INSTRUCCIÓ TÈCNICA IT-PTIM-04/2024

**Direcció Insular de Territori i Paisatge**  
Departament de Territori,  
Mobilitat i Infraestructures  
Consell de Mallorca

Memòria

La instrucció tècnica IT-PTIM-04/2024 té per objectiu principal l'esmena d'errades materials detectades en la documentació del PTIM, especialment la derivada de la tramitació de la Modificació núm. 3, així com la clarificació i millora tècnica d'algunes determinacions del Pla, sense que en suposin un canvi substancial.

PTIM vigent

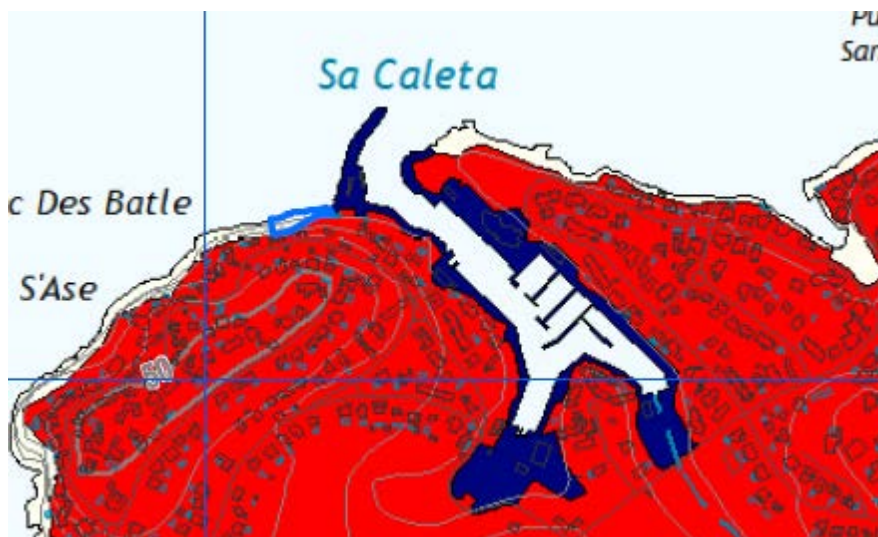
3.3.11. Errada en el full 697-9 dels Plànols 1 i 2 del PTIM pel que fa a la representació de la delimitació del Sistema general territorial del Port esportiu de Santa Ponça, del TM de Calvià, que no resulta coherent amb el planejament sectorial.

Es proposa actualitzar la delimitació del SGT. Aquesta correcció no té cap efecte sobre el règim regulador d'aquests sistema general, que es regeix per la normativa sectorial i urbanística d'aplicació.

PTIM vigent (M3PTIM)

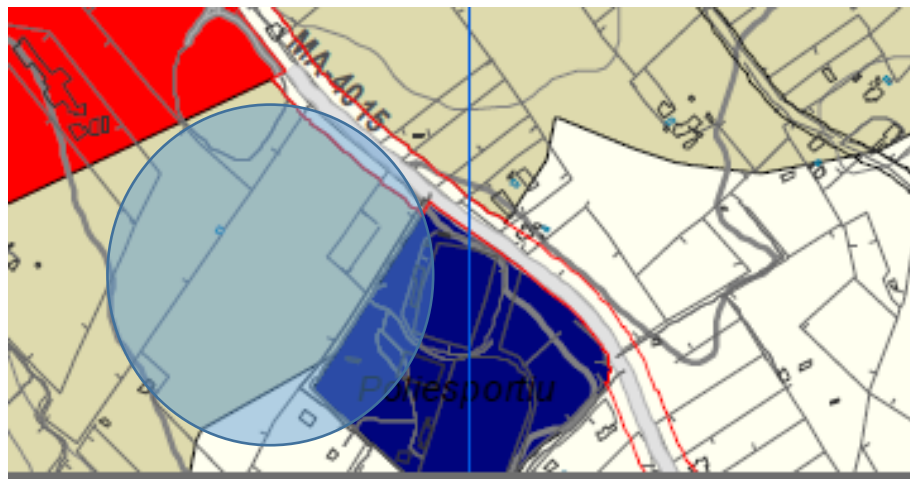
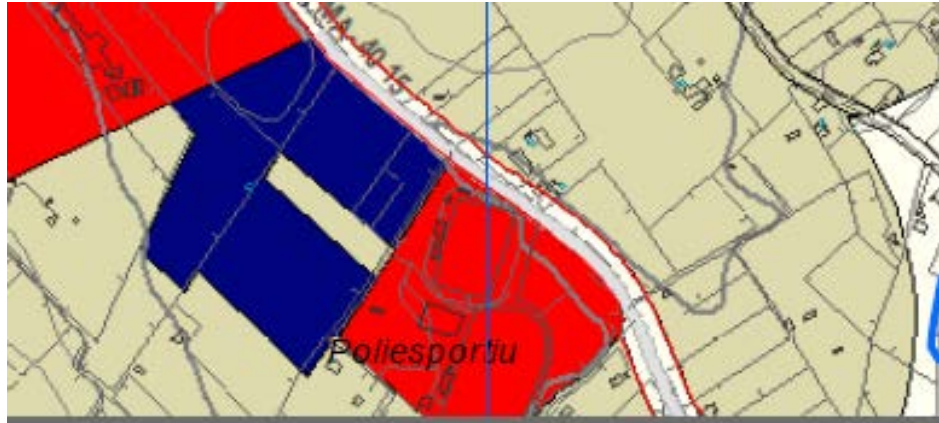
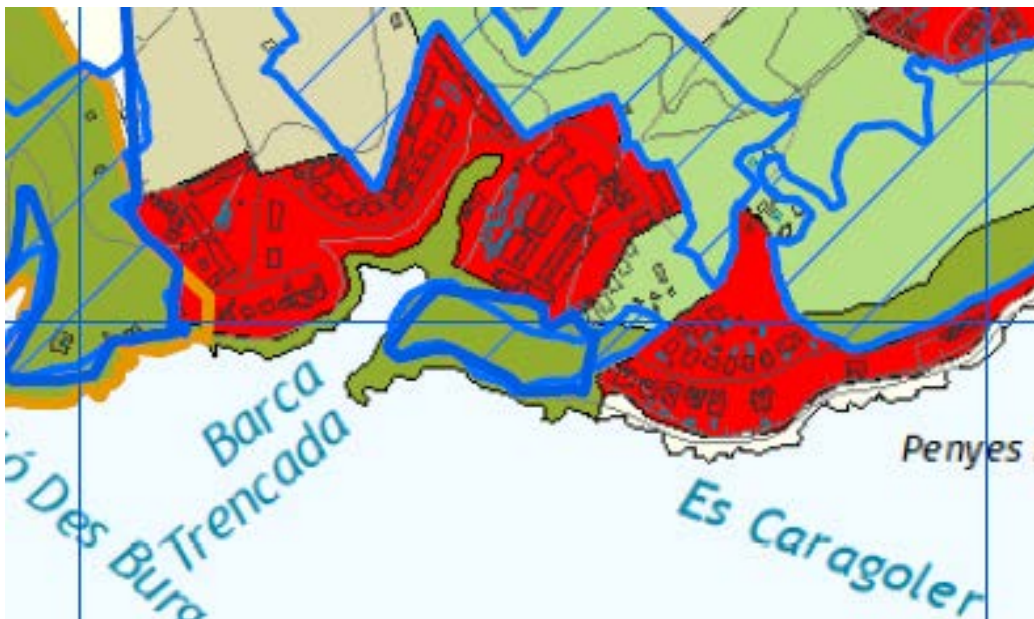
3.3.12. Errada en el full 700-4 dels Plànols 1 i 2 del PTIM pel que fa a la representació de la delimitació del Sistema general territorial corresponent al Centre internacional Rafael Nadal, del TM de Manacor, que no resulta coherent amb la delimitació derivada de la normativa de regulació.

L'àmbit d'aquest sistema general va ser delimitat en primera instància a través del màster pla annex a la Llei 5/2012, de 23 de maig, de mesures urbanístiques per a l'execució del Centre internacional de tennis Rafael Nadal, la qual va ser modificada pel que fa a aquesta delimitació a través de la Llei 5/2018, de 19 de juny, d'habitatge de les Illes Balears. Posteriorment aquesta delimitació va ser incorporada al Pla general de Manacor vigent. Per error en l'elaboració de la M3PTIM aquest àmbit es va representar

com a sòl rústic, amb la categoria d'àrea de transició (AT), mentre que es va representar com a SGT l'àmbit corresponent a la zona esportiva municipal de Torre dels Enagistes.

Es proposa actualitzar al PTIM la delimitació del SGT d'acord amb la legalment establerta. Aquesta correcció no té cap efecte sobre el règim regulador d'aquests sistema general, que es regeix per la normativa sectorial i urbanística d'aplicació. Aquesta correcció està relacionada amb la descrita a l'apartat 3.3.6 d'aquesta memòria.
